De la: [REDACTED]
Trimis: Friday, May 07, 2021 1:23 PM
Către: Primaria Mogosoia
Subiect: Propunere PUZ - zona Livada - Proiect Nr. U019/2020
Atașări: Referat PUZ zona Livada - [REDACTED] - mail 2021 05 07 - 3.pdf; [REDACTED].pdf

Observații la propunerea de PUZ

Vă scriu în legătura cu propunerea de PUZ, Proiect Nr.U019/2020 – zona Livada, comuna Mogoșoaia, jud.Ilfov.

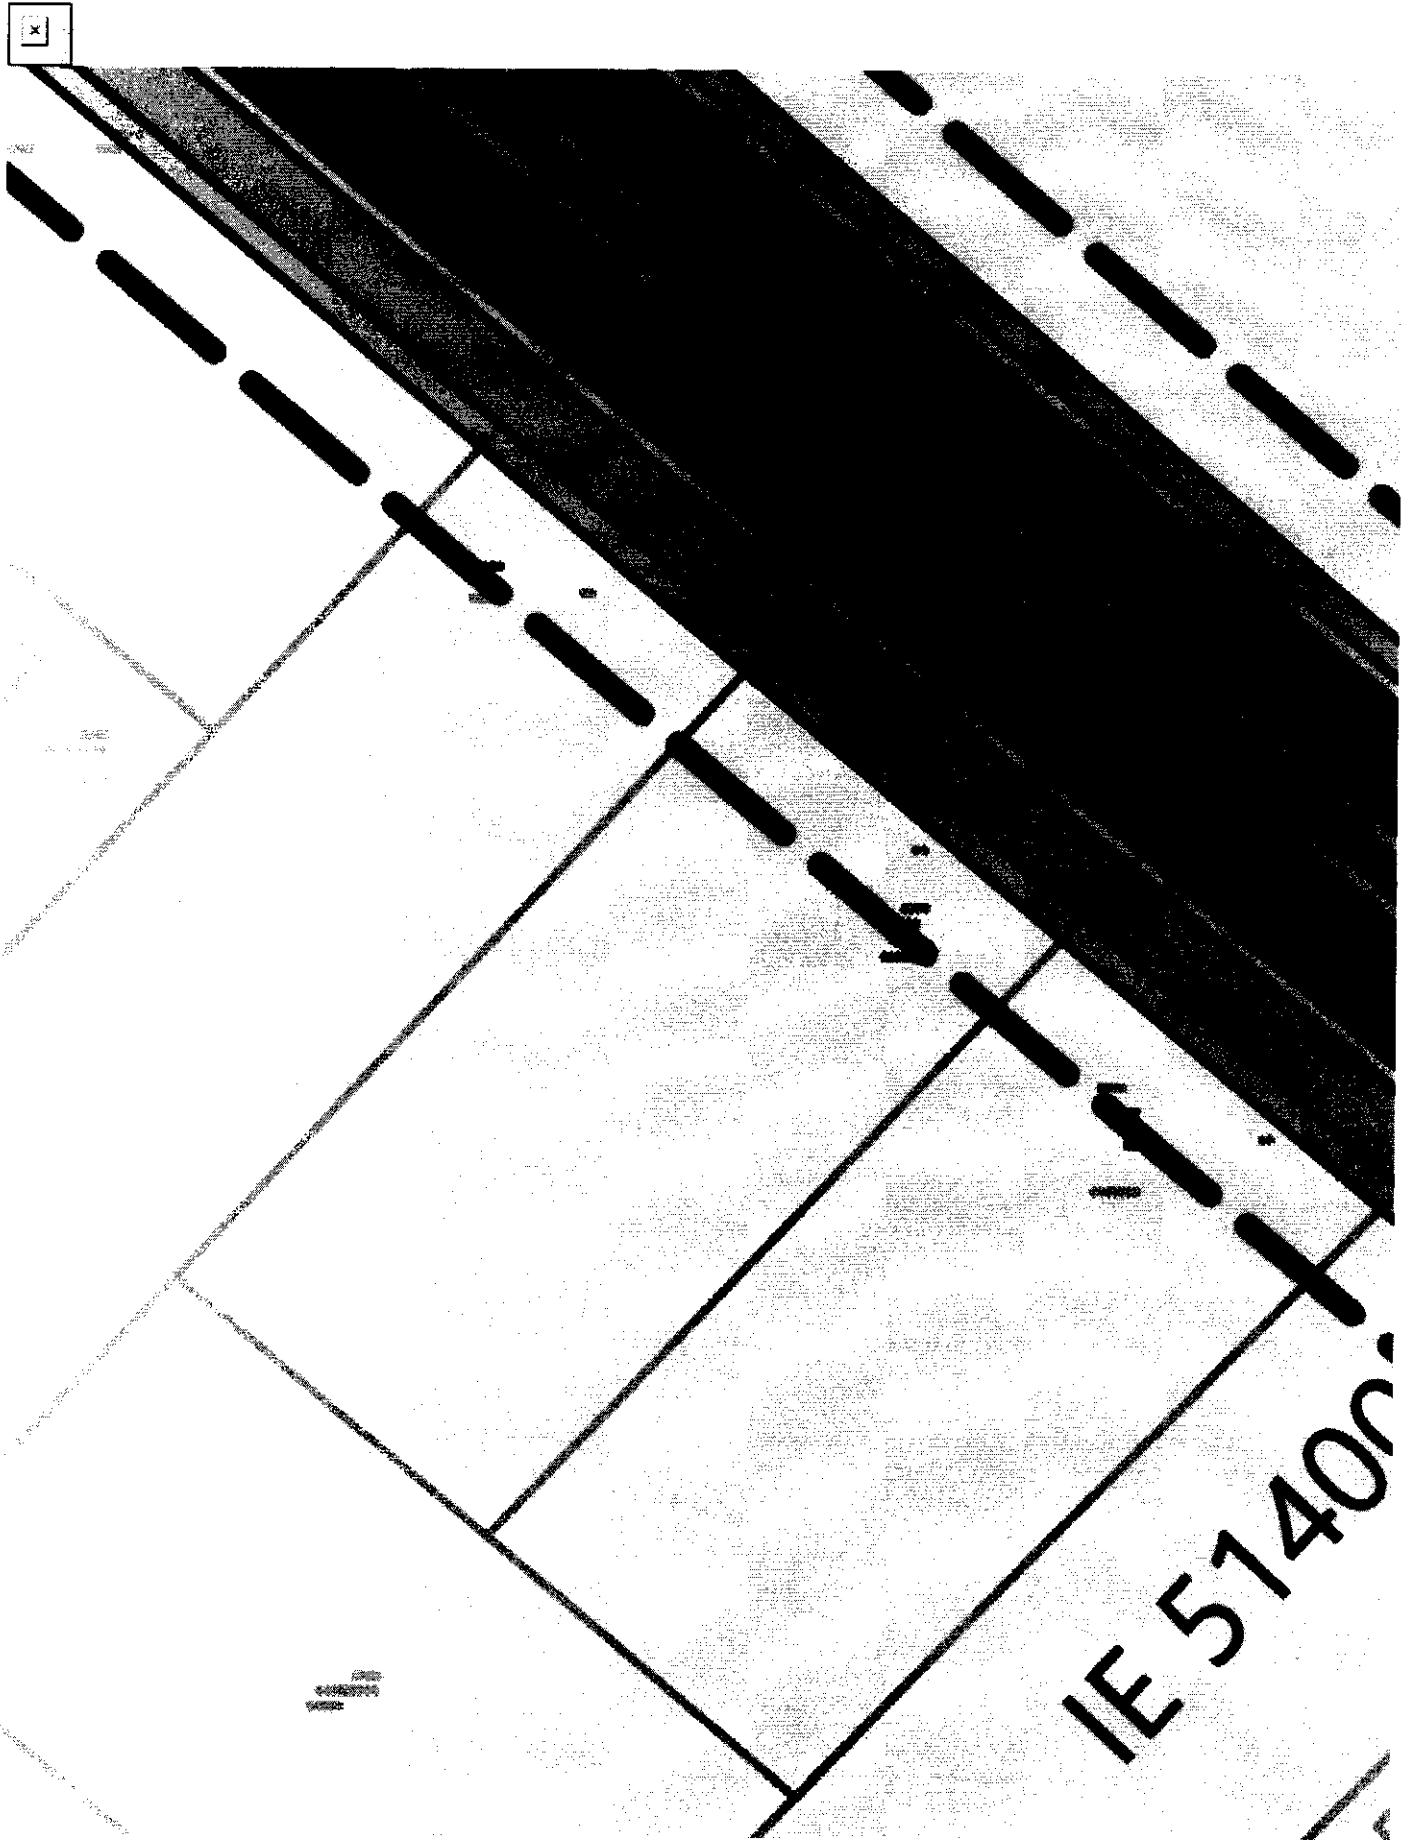
Cum vor intra în curte cu autoturismul cei care locuiesc pe acest bulevard? Toți se vor opri pe prima bandă, care se va bloca, vor trece de spațiul verde de 1m, vor ceda prioritate celor de pe pista de biciclete (din două sensuri), vor ceda prioritate pietonilor blocând în acest timp pista de biciclete și apoi vor intra în curte. Chiar este complicat.

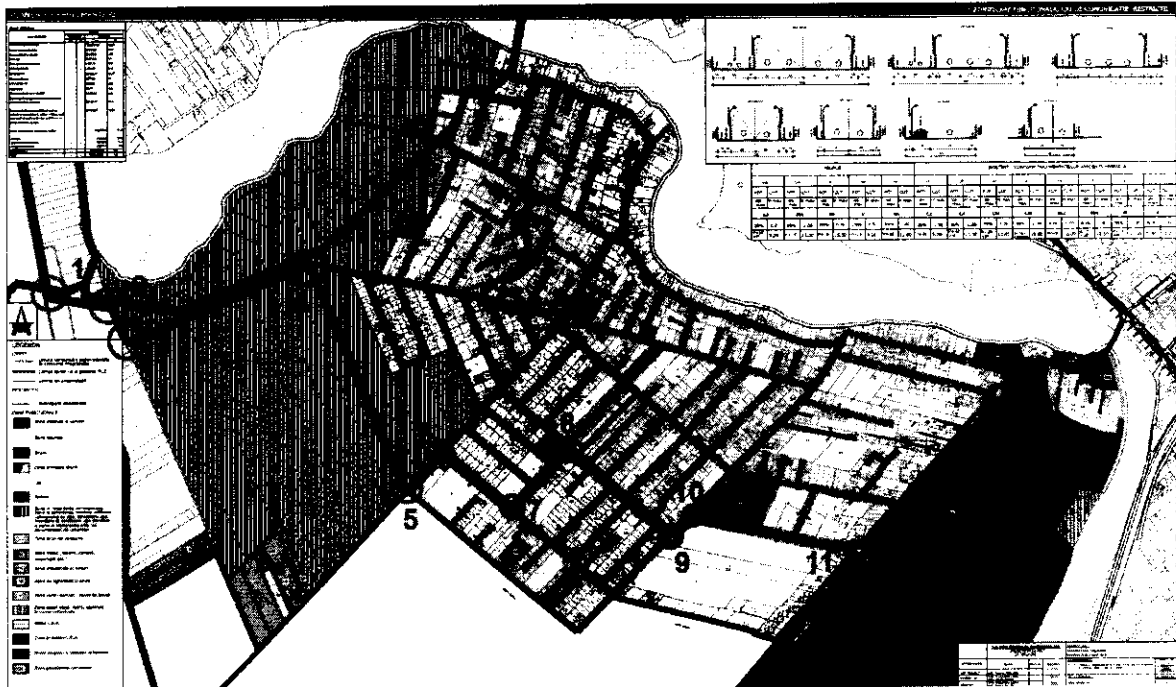
Primul lucru pe care l-am observat a fost numărul mare de curbe (11) pe o distanță foarte scurtă (3.2 km). Am numerotat intersecțiile în imaginea de mai sus.

Distanța între punctele 1 și 11 este de 3.2 km, respectiv o curbă la 320 m.

Distanța între punctele 5 și 10 este de 1.16 km și sunt prevăzute nu mai puțin de 6 intersecții, din care 4 intersecții au curbe de 90°, o intersecție cu un unghi chiar mai mic de 90°, iar intersecția cu numărul 10 este aproape de 90°. În medie, între punctele 5-10, este o intersecție de 90° la 232 m.

Între intersecțiile 5-6 distanța este chiar de 150m (aprox.), iar între intersecțiile 9-10 distanța este de aproximativ 115m. Eu nu am mai condus pe un asemenea drum, mai ales la câmpie. În plus, toate aceste curbe sunt pe un drum cu 4 benzi auto, 2 benzi pentru biciclete, 2 spații verzi și 2 trotuare.

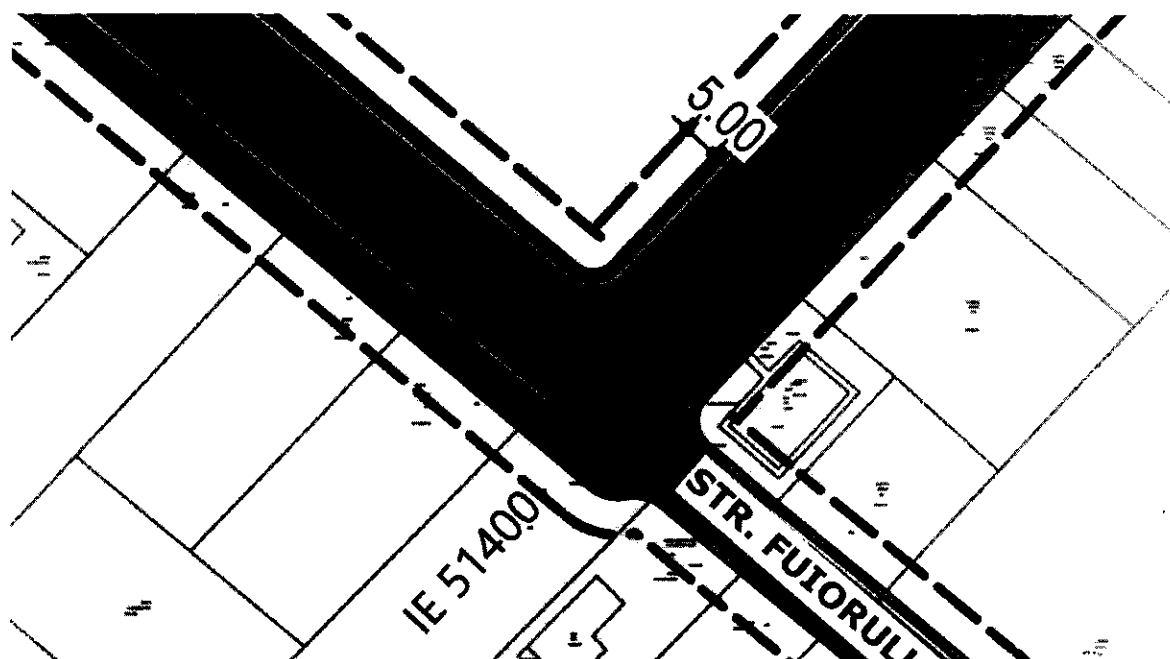
Cum vor intra în curte cu autoturismul cei care locuiesc pe acest bulevard? Toți se vor opri pe prima bandă, care se va bloca, vor trece de spațiul verde de 1m, vor ceda prioritate celor de pe pista de biciclete (din două sensuri), vor ceda prioritate pietonilor blocând în acest timp pista de biciclete și apoi vor intra în curte. Chiar este complicat.
